福島第一原子力発電所
特定原子力施設への指定に際し
東京電力株式会社福島第一原子力発電所に
対して求める措置を講ずべき事項について
等への適合性について
(雨水処理設備の処理対象水の追加及び雨水散
水設備の記載の削除)

2023年11月
東京電力ホールディングス株式会社

雨水処理設備の処理対象水の追加について

図 1.1-1 概略系統図（雨水処理設備）

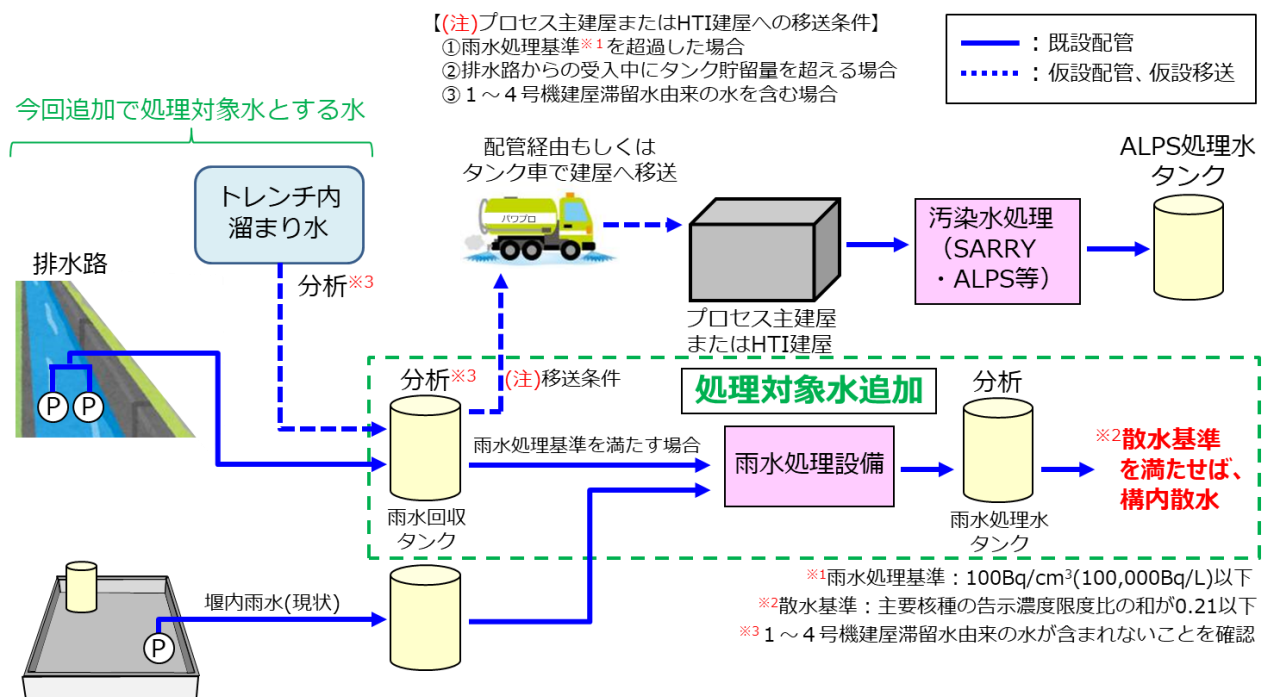
このことから、汚染水発生量の低減を目的に雨水処理設備にて処理可能な濃度の水をタンク堰内雨水処理設備で浄化処理し、構内散水するため、雨水処理設備での処理対象水を追加する。

○処理対象水

- (1) 排水路ゲートを閉鎖した際に移送した水
- (2) 構内トレンチ内溜まり水

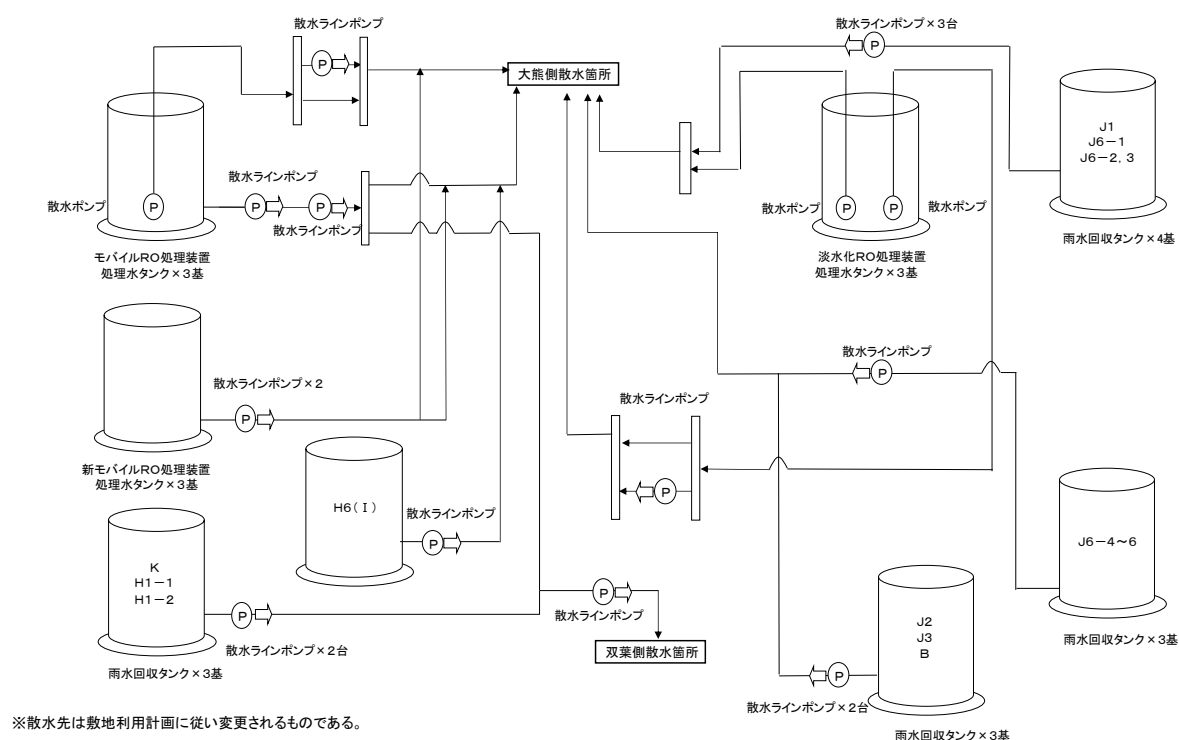
処理対象水については，実施計画（Ⅲ 第3編 2.1.2）に記載の通り，タンクからの漏えい水が含まれる水は雨水処理設備では処理しないことから，フォールアウト由来の水と限定する。

判断方法は，プラントパラメータに異常の無いことやタンクからの漏えいなど建屋滞留水による汚染物が混入していないこと，トリチウム濃度 1,500Bq/L^{*}以下であることを確認することで判断するものとする。判断する時点について，排水路ゲートを閉鎖した際に移送した水は，雨水回収タンクへ移送・貯留した際に分析・判断を行う。構内トレンチ内溜まり水は，移送前のトレンチ内に滞留している時点で分析・判断を行う。

※フォールアウト由来で管理しているサブドレン及び，地下水バイパスの排水基準であるトリチウム濃度 1,500Bq/L 未満（実施計画（Ⅲ 第3編 2.1.2））であれば建屋由来の滞留水ではないことを担保できると考える。
